РС 32301

ДОПОЛНЕНИЕ № 1

Перегородки из гипсокартонных листов на металлическом каркасе поэлементной сборки для жилых, общественных и промышленных зданий

Арх. 101314/т

НАЧ.ОТД.	КАЛАЙДЖИАН		РС 32301.1—01
ГЛ.ИНЖ.ОТД.	ПОЗДНЕВ		
ГИП	БОРЕЛЬ		Узлы 60,61,62,63
Н.КОНТР.	КРАВЧЕНКО		
ИСПОЛНИЛ	УМНЯГИНА		
ПРОВЕРИЛ	БОРЕЛЬ

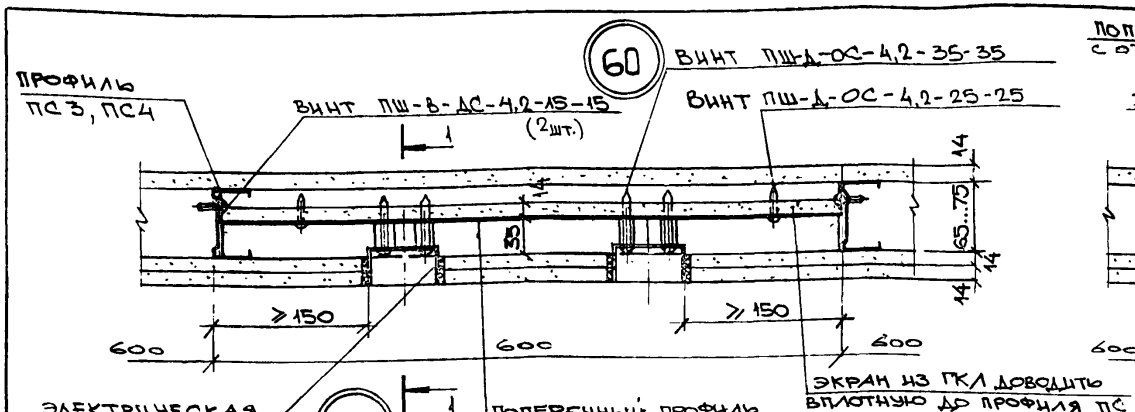
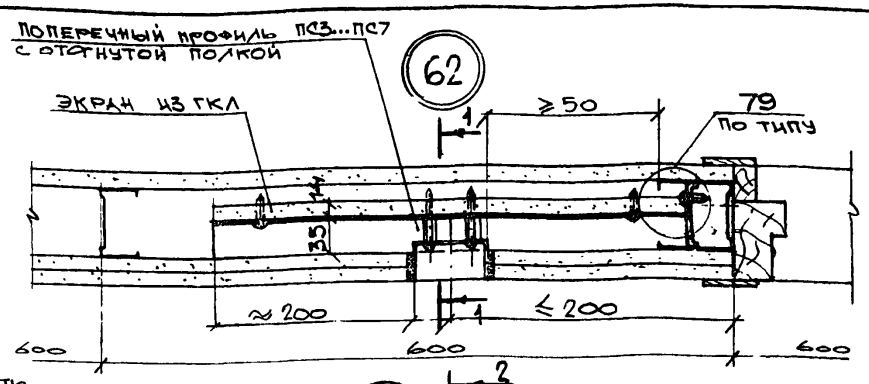
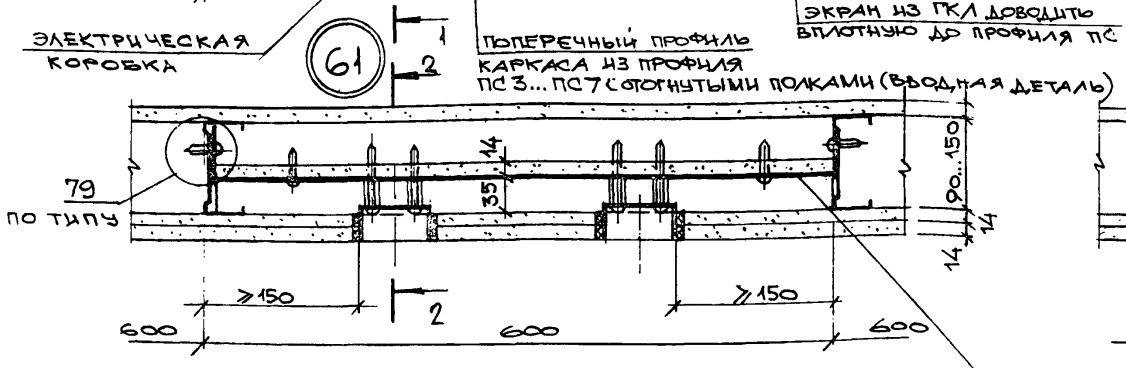
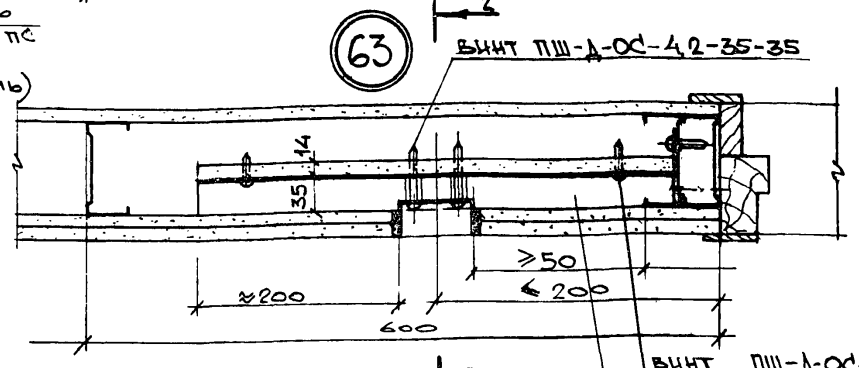
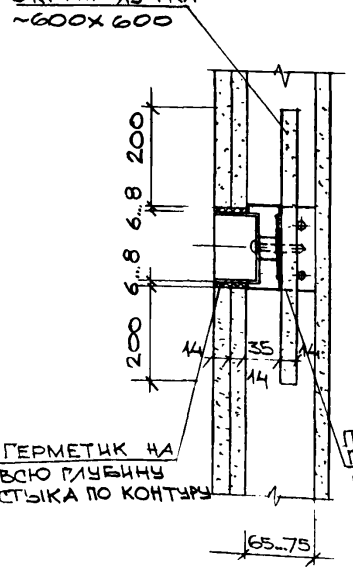
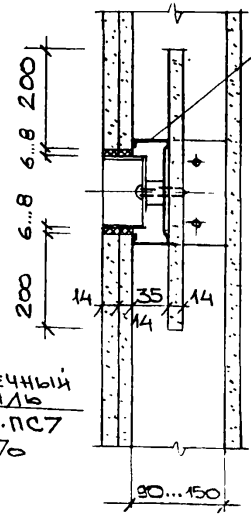
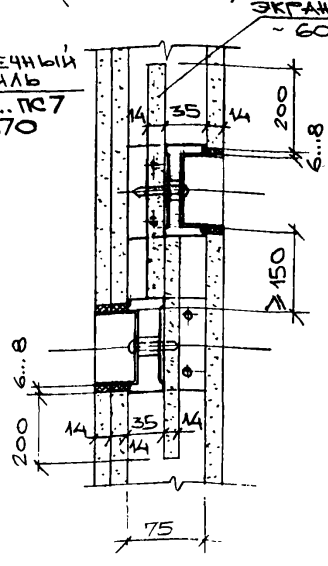
4.2. В процессе разработки указанной серии были внесены коррективы в решение узлов 60 ...63 лист РС 3230I-65, сущность которых в изменении расположения поперечных элементов в пазухе перегородки для крепления экрана ГКЛ.

В СВЯЗИ С ВЫПУСКОМ АЛЬБОМА „КОНСТРУКТИВНЫЕ РЕШЕНИЯ МОНТАЖА ЭЛЕКТРОПРОВОДОК С КОМПЛЕКТОМ МОНТАЖНЫХ ИЗДЕЛИЙ В ГИПСОКАРТОННЫХ ПЕРЕГОРОДКАХ" И КОРРЕКТИРОВКОЙ РАНЕЕ ПРИНЯТЫХ РЕШЕНИЙ ЛИСТ РС32301-65 АЛЬБОМА РС 32301 АРХ N 94579/Т АННУЛИРУЕТСЯ И ЗАМЕНЯЕТСЯ ДАННЫМ.

На основании вышеизложенного лист РС 3230I-65 (узлы 60...63) аннулирован и заменен листом РС 3230I.1-0I,данным в настоящем дополнении.

Нач.отд.	Калайджан		РС 32301.1 – 02	
Гл.инж.отд.	Позднев			
Н.контроль	Кравченко			
Гл.спец.	Борель		Варианты установки экранов при двусторонней установке электрических коробок	Стадия: Р; Лист: –; Листов: 1
Исполн.	Умнягина			Моспроект-2
Проверил	Борель

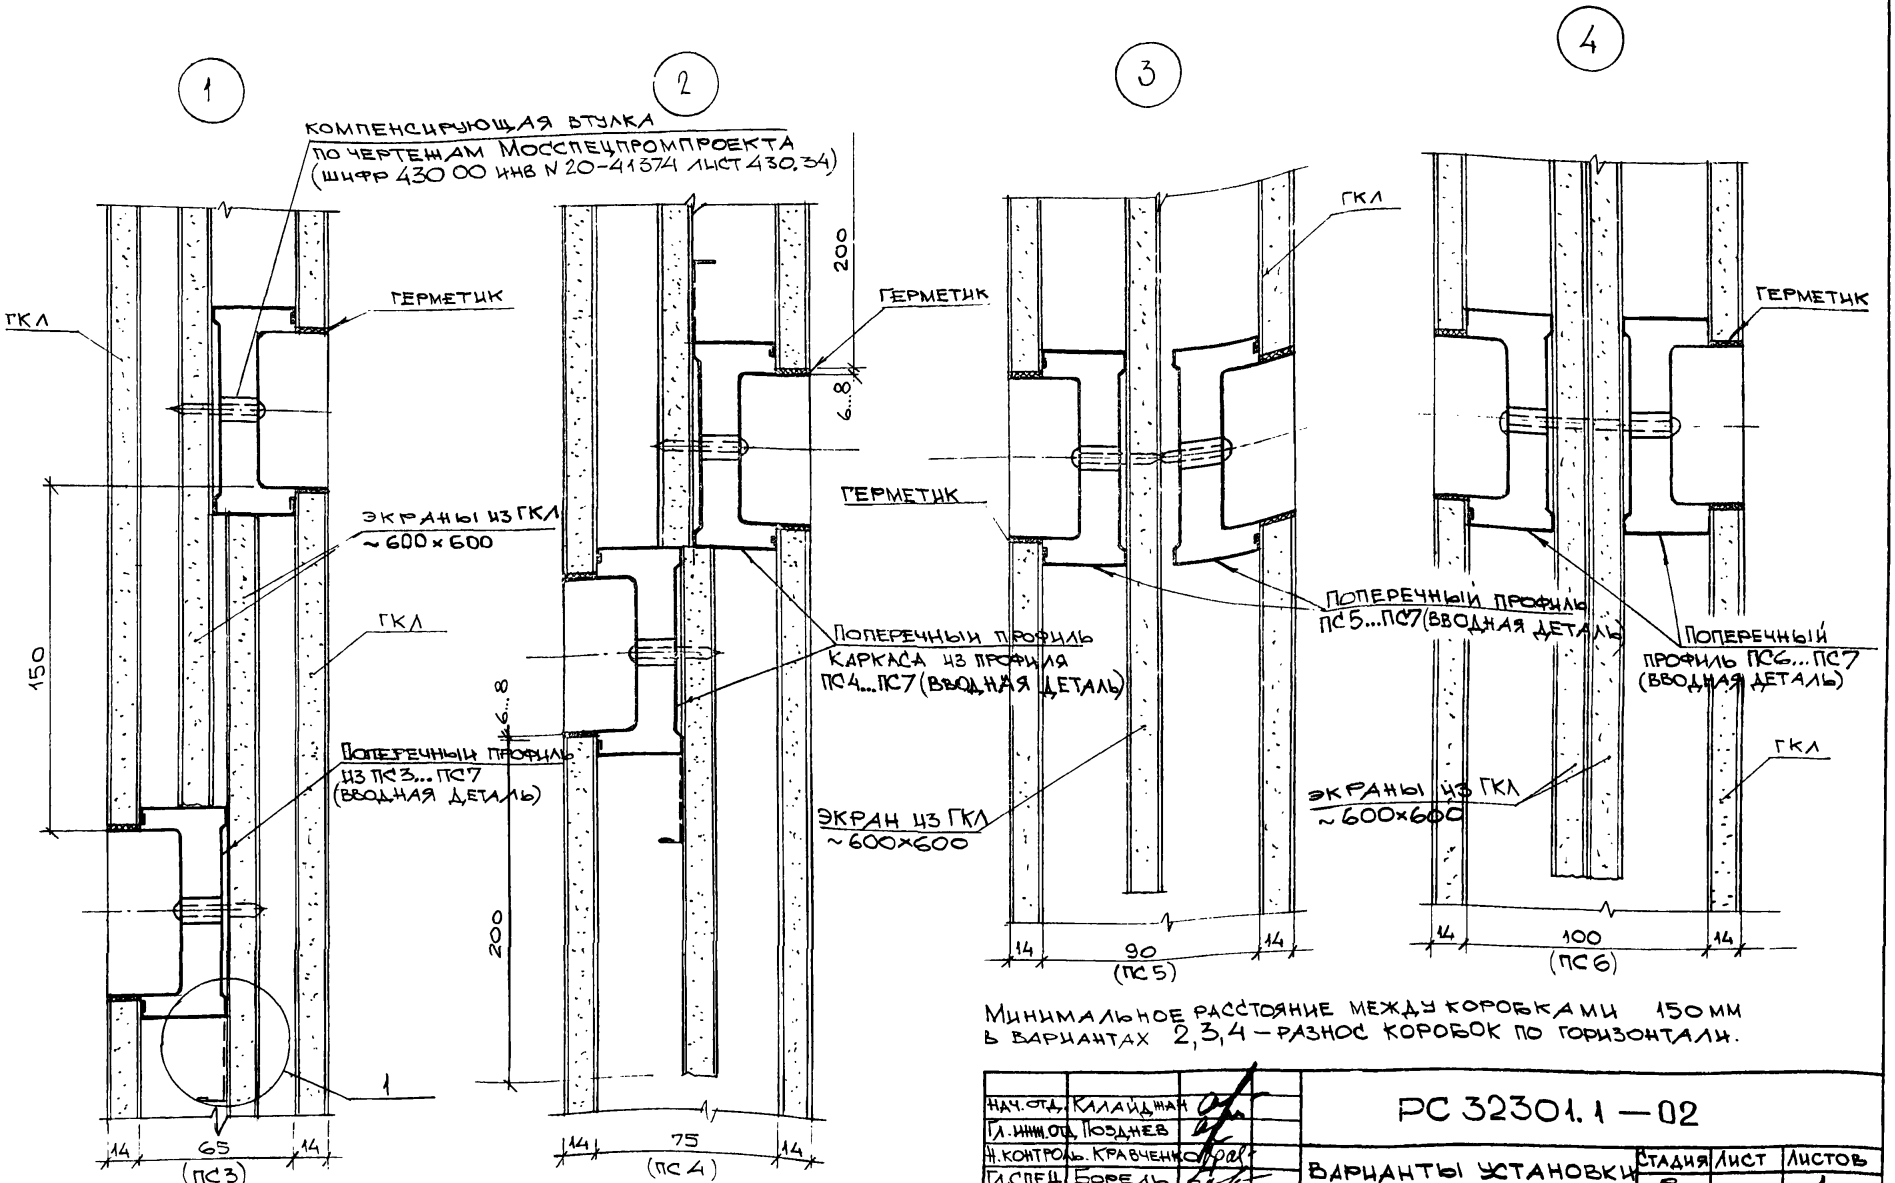
Минимальное расстояние между коробками 150 мм в вариантах 2,3,4 – разнос коробок по горизонтали.

НАЧ.ОТД.	КАЛАЙДЖИЕВ		РС 32301.1-03
ГЛ.ИНЖ.ОТД.	ПОЗДНЕВ		
Н.КОНТРОЛЬ	КРЫЧЕНКО		УЗЕЛ 1
ГЛ.СПЕЦ	БОРЕЛЬ		
ИСПОЛНИЛ	УМНЯГИНА		
ПРОВЕРИЛ	БОРЕЛЬ

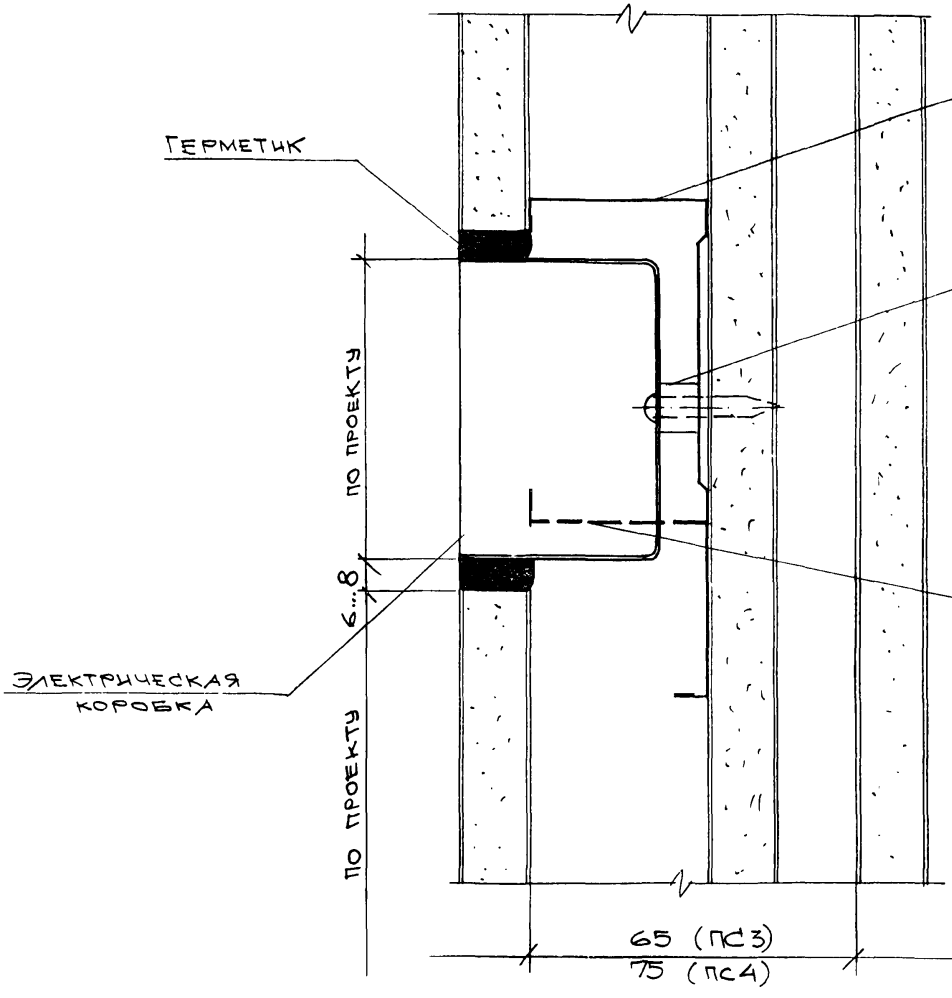
ПРИ СБОРКЕ ПЕРЕГОРОДОК НА ПРОФИЛЯХ ПС3, ПС4, В СЛУЧАЕ, КОГДА ВЫСОТА ЭЛЕКТРИЧЕСКОЙ ИЛИ СЛАБОТОЧНОЙ КОРОБКИ БОЛЬШЕ 60 мм, НИЖНЮЮ ПОЛКУ ПОПЕРЕЧНОГО ПРОФИЛЯ ПОДРЕЗАТЬ И ОТОГНУТЬ НА 90° (СМ. АЛЬБОМ МОССПЕЦПРОМПРОЕКТА ШИФР 430.00 ИНВ. N 20-41374 ЛИСТЫ 430.26, 430.27).
